Concours de projets d'ingénierie et architecture paysagère, anonyme, à un degré en procédure sélective selon le règlement SIA 142

OA 5314 Passerelle piétons du Bout- du-Monde

Rapport du jury

NOVEMBRE 2023

LIGO

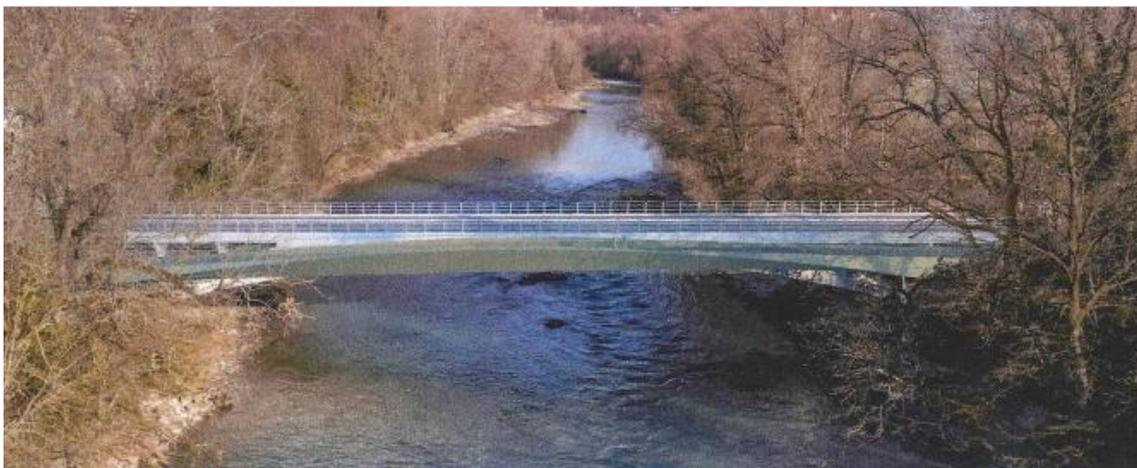
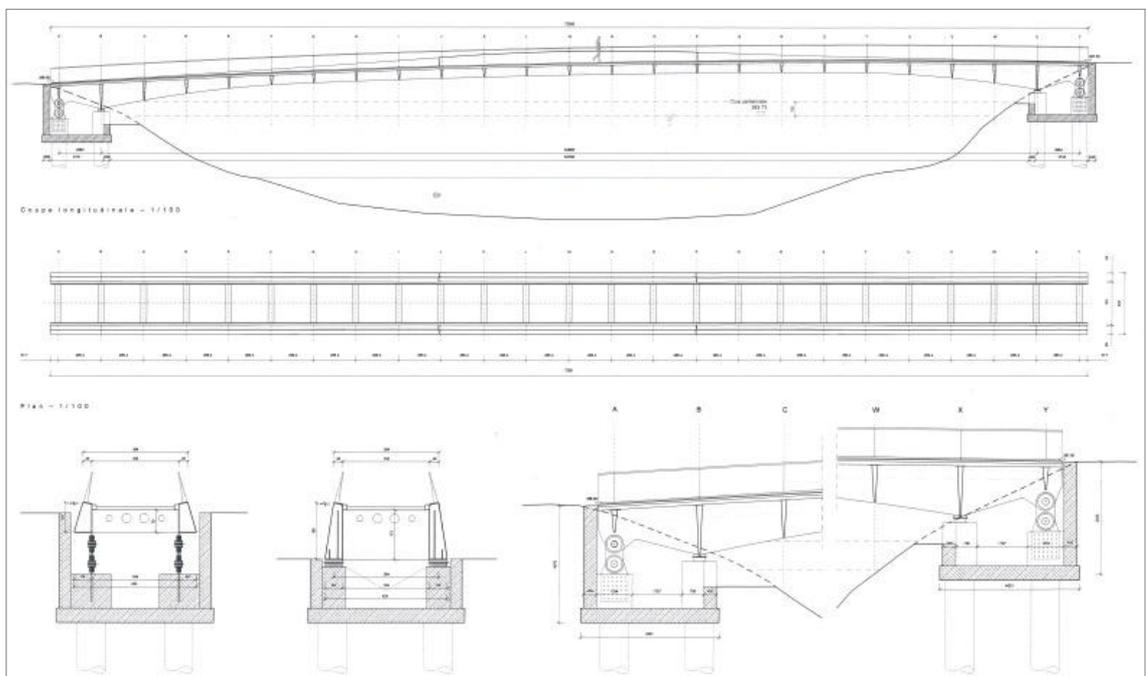
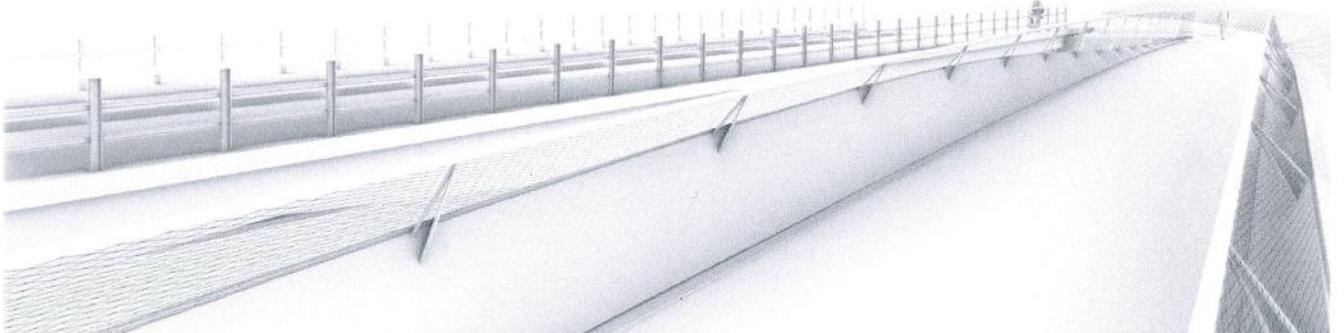
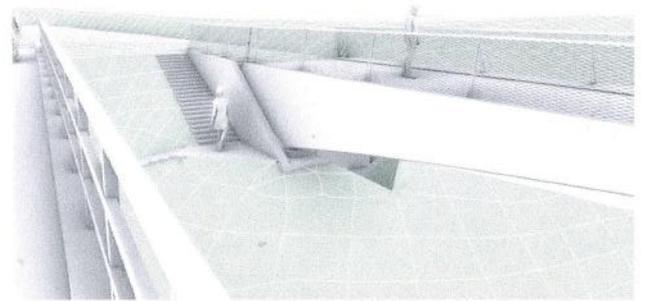
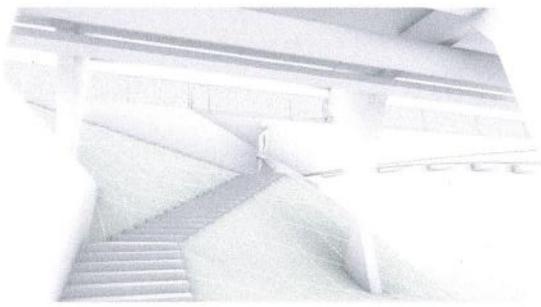
Les auteurs du projet LIGO proposent une passerelle en adéquation avec le site, le patrimoine naturel et bâti ainsi que sa fonction piétonnière. La complexité des enjeux trouve dans le projet proposé une solution qui s'impose par sa précision et son élégance.

Le non-alignement au pont de Vessy est justifié par la volonté de s'inscrire perpendiculairement à la courbe de l'Arve. Ce choix l'inscrit dans une fine réflexion face au paysage naturel tout en produisant une tension cinématographique avec le pont Maillart. La solution proposée permettra un agréable cheminement arboré lors des futurs aménagements vers le centre sportif du Bout du Monde, tout en respectant les installations du jeu de l'arc côté Vessy.

L'insertion du projet dans le paysage est remarquable par la légèreté de l'impact visuel. Les ancrages de la passerelle contre les berges de l'Arve sont très élevés et garantissent idéalement la stabilité de l'œuvre lors de la crue centennale. Ils permettront ainsi de préserver la vision sur les arches du pont Maillart tout en assurant une vision d'ensemble calme et retenue. La compacité de la solution garantira une bonne continuité de la végétation existante et conservera de la pleine terre le long de l'Arve.

Le dessin de la passerelle accompagne de façon dynamique le piéton qui la traverse. Les pliages du caisson structurel laissent lire les abords des berges pour se transformer en un parapet protecteur lorsqu'on se trouvera au milieu de l'Arve. Ce choix structurel est en relation presque organique avec l'expression architecturale et le paysage qui l'entoure. L'usage d'un seul matériau, l'acier, accentue le sentiment d'abstraction tout en reconnaissant son usage unique et créant une juste tension avec le pont existant.

La structure principale est composée de deux poutres caisson en acier, avec raidisseurs transversaux, de géométrie variable. Des entretoises et une dalle en béton armé viennent stabiliser transversalement l'ouvrage.

La forme statique est très performante, puisqu'elle épouse le diagramme des moments. Le fait de créer un encastrement au niveau des appuis permet d'avoir un ouvrage particulièrement élancé et avec une rigidité suffisante en termes de vibrations.

Le montage est prévu avec des systèmes de levage traditionnels également. Les grues ont une capacité importante, mais restent dans des proportions que l'on peut trouver facilement dans la région. La plupart des éléments seront préfabriqués et préassemblés, ce qui limite les interventions sur site et les interruptions de la circulation. La possibilité de transporter les éléments sur place a été vérifiée.

Une modification des culées permettra d'éviter d'avoir des pieux de fondation en traction.

Une réflexion devra être menée au sujet de la couleur et des effets thermiques sur la structure en acier.

COLIN- MAILLART

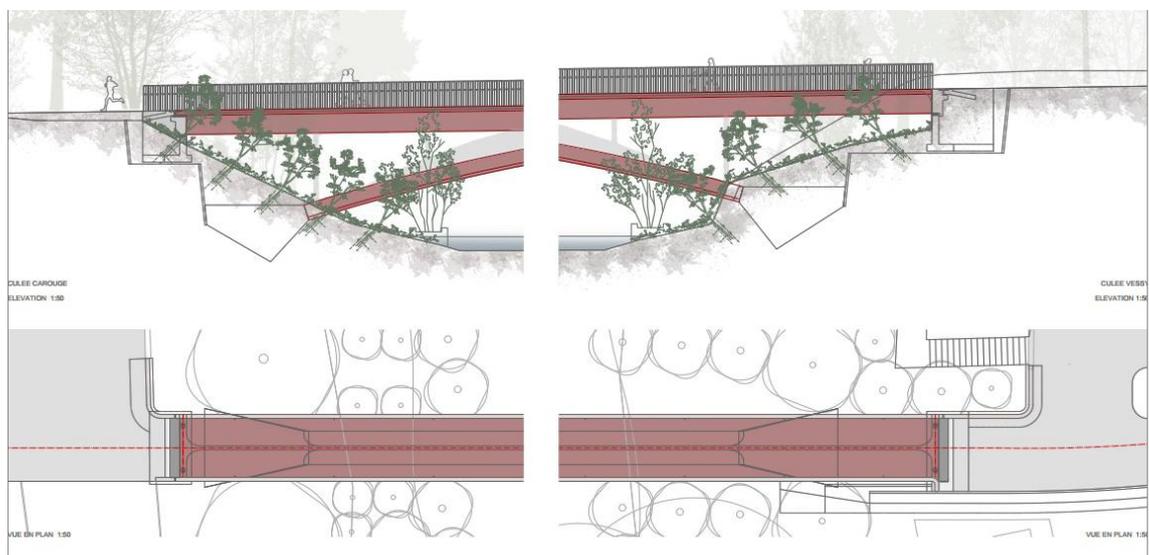
Le projet s'implante parallèlement au pont existant en reprenant la géométrie de l'arc inférieur, sans les montants verticaux liant le tablier à l'arc. Distant de 5 mètres, il s'insère dans le site comme une ligne rouge, affirmée par sa matérialité en composite fibré à base cimentaire ultra performant (CFUP) teinté dans la masse qui s'impose aussi comme revêtement du tablier.

L'accrochage côté Vessy offre une solution convaincante avec les flux de mobilité douce et piétonne, ainsi que l'accès au passage inférieur. Côté Bout-du-Monde, le point d'accrochage est imposé par l'implantation parallèle du projet. La pérennité de la végétation implantée entre les deux structures est questionnée au regard de l'espace restreint disponible.

Lors de la traversée, le parcours offre la vue sur le pont existant ainsi qu'un grand dégagement sur l'Arve. Le franchissement est accentué par la couleur rouge du sol et la nature des garde-corps, légers et transparents, mais sans dialogue particulier avec le garde-corps routier du pont existant.

En coupe, le projet présente une recherche de forme très détaillée et d'une grande complexité technique qui donne une ligne très élégante et fluide à l'ensemble. La fixation légère des garde-corps est questionnée au regard des contraintes d'exploitation qui y seront appliquées.

La structure de l'ouvrage est constituée de quatre pièces préfabriquées : deux éléments d'arc et deux éléments de tablier qui pèsent respectivement 44 et 42 tonnes pour des longueurs de 30 et 26 mètres. L'usage de composite fibré à base cimentaire ultra performant (CFUP) et de précontrainte longitudinale permet d'affiner les sections dont la géométrie a fait l'objet d'un soin particulier. Par ailleurs, l'auteur du projet propose de teinter le CFUP dans la masse (*pigments rouges*).

Les choix techniques proposés posent un défi important en matière de réalisation compte tenu de la taille des pièces préfabriquées à couler. Les risques induits, amplifiés par la volonté de colorer le matériau, ne peuvent pas être complètement exclus malgré la réalisation d'essais pour valider le processus de fabrication et les caractéristiques des matériaux.

Les phases de construction débutent par la phase de préfabrication hors-site. Des travaux préparatoires précèdent le transport des pièces préfabriquées sur le site. Le montage de l'arc et du tablier sont ensuite prévus avec des moyens de levage de capacité importante. La possibilité d'intervenir sans impacter le trafic pour la maintenance simultanée des deux arcs préfabriqués semble être optimiste. La réalisation se termine par les aménagements et les travaux de finitions.
